JKP ГРАДСКО САОБРАЋАЈНО ПРЕДУЗЕЋЕ „БЕОГРАД“

Број: ВНД-145/14

**ПРЕДМЕТ:** Компресори и делови компресора аутобуса и тролејбуса и турбопуњачи и резервни делови за репарацију турбо пуњача - по партијама , бр. ВНД-145/14 – измена конкурсне документације 2

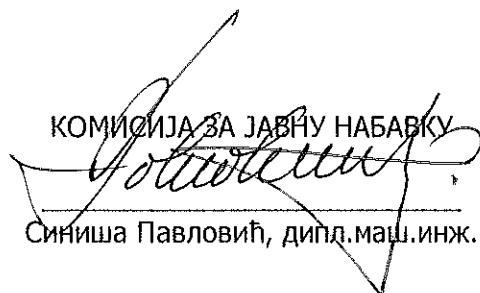
**За партију 101., уместо назива:** PRSTEN, GUM.φ2.5X31X36mm(DO 100°C)KOMP.REMEZA  
**треба да стоји:** PRSTEN, GUM.φ2.62X31,42X36,66mm( preko 150°C )KOMP.REMEZA
